Oggetto: **Comune di Fiumicino (RM)**

Aeroporto "Leonardo da Vinci". "Progetto di completamento di Fiumicino Sud. Infrastrutture complementari asservite all'aeroporto - Polo logistico in area est, Nuovo gateway DHL Express (Edifici A)."

Procedimento di verifica di ottemperanza ai sensi dell'art.28 del D.Lgs.n.152/2006.

Parere della Direzione Generale Archeologia, belle arti e paesaggio

Fig.1. PLANIMETRIA GENERALE – MAPPATURA PAVIMENTAZIONI DRENANTI (elab.CO_G_02_210_001_00)

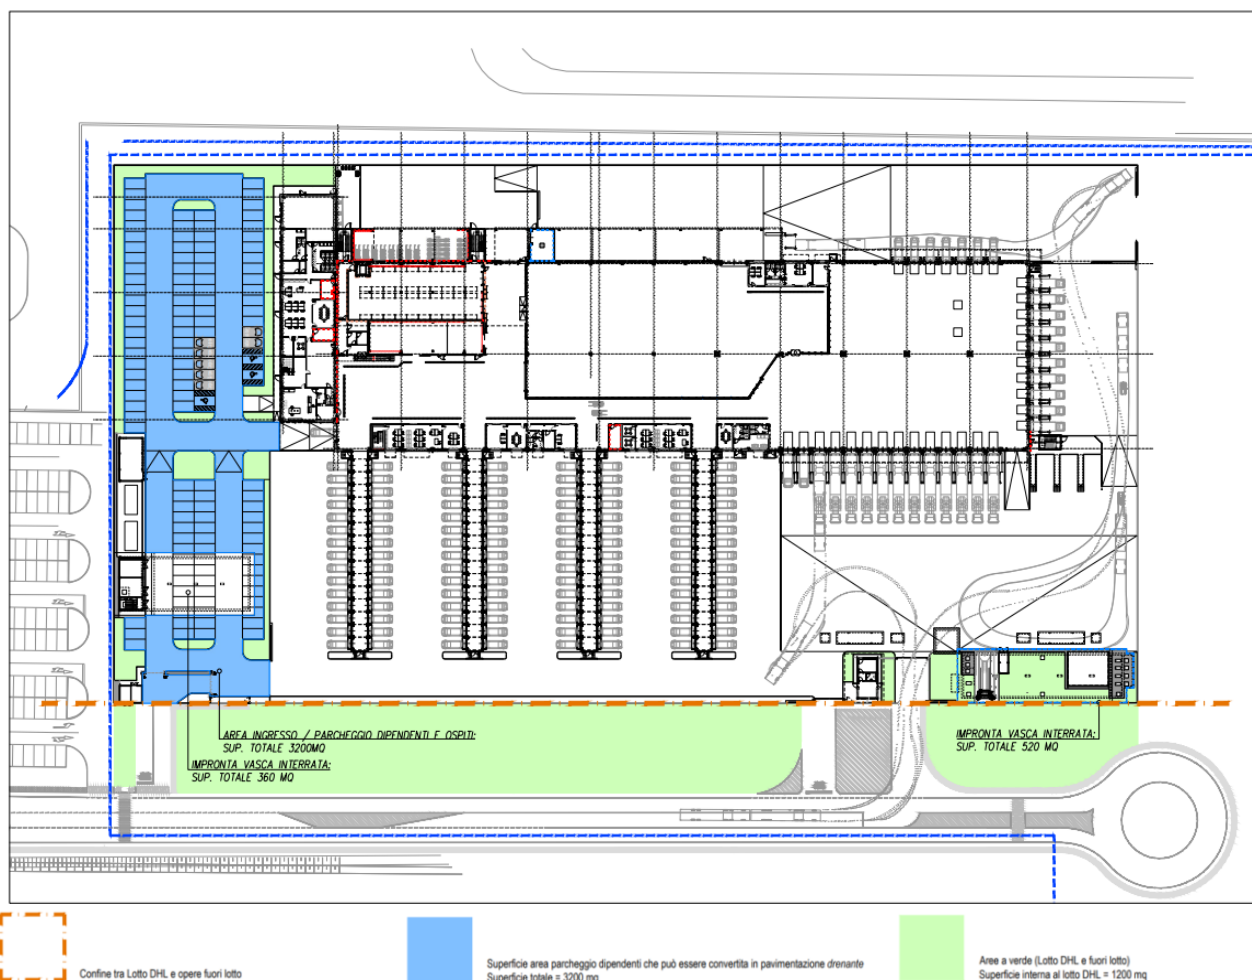
RITENUTO, altresì, condivisibile che, stante quanto sopra, non risulti fattibile realizzare i 10.000 mq di superfici permeabili richiesti nel parere relativi agli spazi esterni e non edificati all'interno dell'area di progetto e, pertanto, con riferimento allo stralcio della tavola "CO_G_02_210_001_00 - PLANIMETRIA GENERALE – MAPPATURA PAVIMENTAZIONI DRENANTI", sotto riportata, seppur considerando nel computo delle aree permeabili ai fini della verifica di ottemperanza della Condizione 1., oltre ai 3.200 mq relativi alle aree di parcheggio per i dipendenti (in azzurro), anche i 1.200 mq di aree a verde interclusi tra il lotto e la viabilità, complessivamente progettati (sebbene ricadano all'esterno del lotto di progetto), si rileva un deficit che andrà compensato in altra area del progetto complessivo;

Il Proponente dovrà, comunque, individuare all’interno del sedime aeroportuale interessato dal Progetto complessivo di completamento dell’Aeroporto di cui trattasi, una o più aree su cui localizzare interventi di piantumazione arborea e arbustiva per una superficie pari almeno a 5.000 mq, a titolo compensativo, ovvero, per le medesime quantità, realizzare interventi di conversione di aree “impermeabili” in aree “permeabili” o di

Fig.2. PLANIMETRIA GENERALE DELLE PIANTUMAZIONI – (elab.CO_G_02_210_002_00)

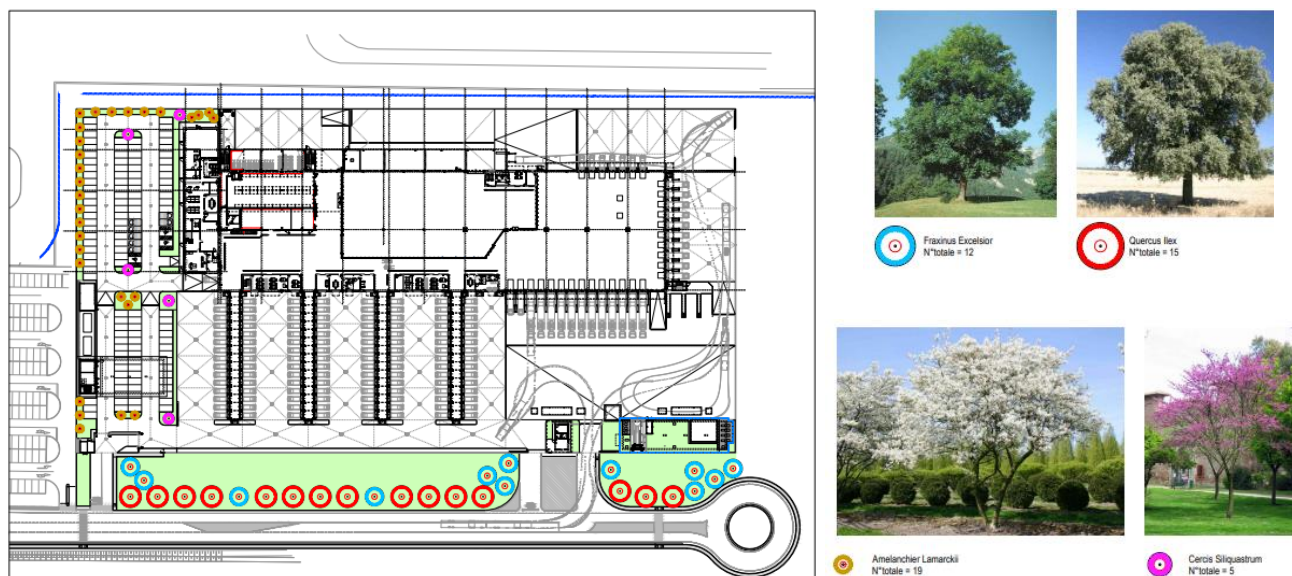
PRESO ATTO che, con riferimento alla Condizione 3, risultano esplicitati nelle Tavole presentate (cfr. CO_G_02_210_002_00 - PLANIMETRIA GENERALE DELLE PIANTUMAZIONI; CO_G_02_260_001_00 - PLANIMETRIA GENERALE – FOTO INSERIMENTO; CO_G_02_260_002_00 – VISTE RENDERIZZATE) i tipi di alberi scelti, la loro localizzazione e il tipo di risultato finale atteso;

CONSIDERATO, tuttavia, che, in assenza delle informazioni relative alla piantumazione (periodo, manutenzione, cura), scelta delle piante (età, dimensione, ecc.), si ritiene necessario fornire delle indicazioni relativamente all'esecuzione dei lavori;

Sarà cura del Proponente presentare alla SABAP MET per il necessario nulla osta, il progetto esecutivo delle piantumazioni previste per le aree verdi denominate B1 e B2 relative al lotto in questione, tenendo conto anche degli esiti delle attività archeologiche ancora in corso.

Fig.4. localizzazione elementi illuminanti previsti

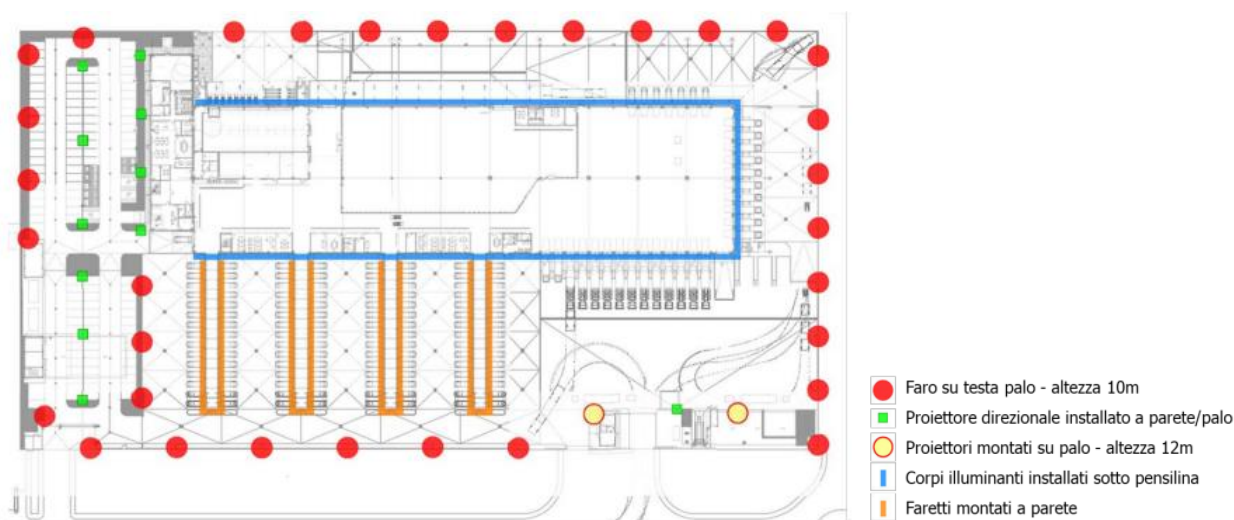
TENUTO CONTO, che il Proponente nella relazione di ottemperanza denominata *"Intervento A – Gateway DHL Express Riscontro Parere MIC – Condizione 2"* allegata alla suddetta nota n.38389/2023 ha esplicitato, con riferimento all'illuminazione che il progetto prevede due tipologie di illuminazione:

- *"Lungo il perimetro del lotto, attraverso l'installazione di illuminazioni su palo, con altezza pari a 10 metri;*
- *In corrispondenza delle pareti dell'edificio e/o sotto alle pensiline delle baie di carico, mediante l'installazione di corpi illuminanti";*

“In merito a quanto integrato dal Proponente sul progetto del sistema di illuminazione degli spazi esterni del nuovo gateway DHL Express, si ritiene che possa considerarsi ottemperata la prescrizione B1, visti i corpi illuminanti scelti e tenuto conto degli accorgimenti indicati nella relazione per limitare l’inquinamento luminoso.

Fig.5. individuazione della distanza dell'area DHL rispetto al lago di Traiano (sinistra); localizzazione elementi illuminanti previsti in relazione alla definizione delle piantumazioni delle aree verdi (a destra)

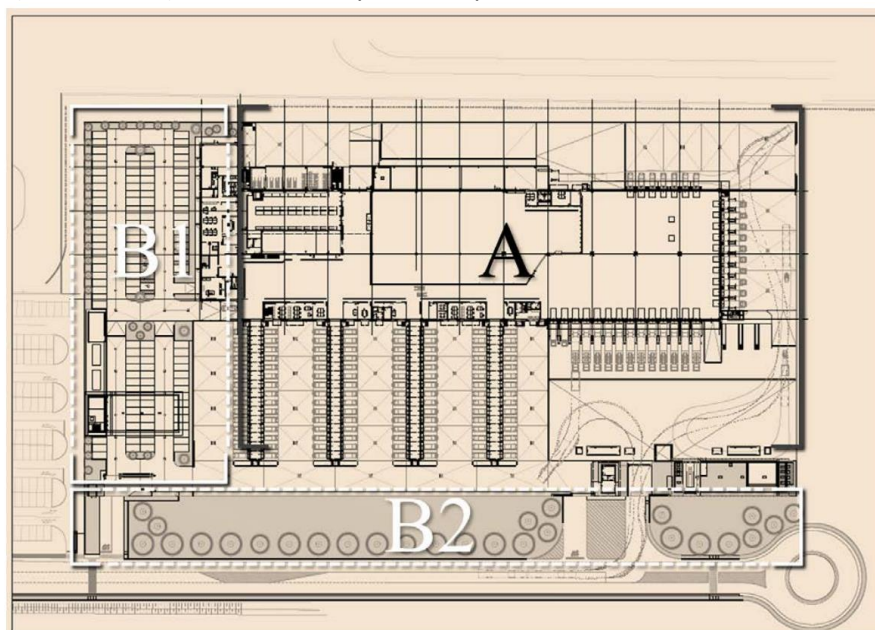
"nel layout funzionale la presenza di due principali zone, rappresentate da quella operativa (cfr. Figura 4 – Zona A), prevalentemente edificata, e da quella di servizio, a sua volta distinta in due sottozone, il fronte stradale (cfr. Figura 4 – Sottozona B2) e l'area a parcheggi (cfr. Figura 4 – Sottozona B1), il progetto sottolinea detta articolazione, operando le seguenti scelte:

- Zona B1 Specie vegetali a portamento arbustivo di tipo ornamentale, nello specifico rappresentati dall'albero di Giuda (*Cercis Siliquastrum*) e da pero corvino (*Amelanchier Lamarckii*), entrambi caducifoglie;
- Zona B2 Filare arboreo, con il ruolo e le funzioni della quali si è detto in precedenza, costituito in maggior parte da leccio (*Quercus Ilex*), ossia da una specie sempreverde;

In merito allo studio delle aree esterne, preso atto della diminuzione complessiva del consumo di suolo e della volumetria destinata al nuovo capannone, visto il progetto della sistemazione a verde, che prevede l’impianto di limitati esemplari, ma ben disposti, si ritiene che si potrebbe considerare ottemperata la prescrizione B1, ma nella relazione inviata non è messo in evidenza la rispondenza del nuovo progetto alla condizione che almeno 10.000 mq siano realizzati con materiali permeabili (a parte l’area del filare arboreo della zona B2, in cui è evidente la presenza del terreno).”;
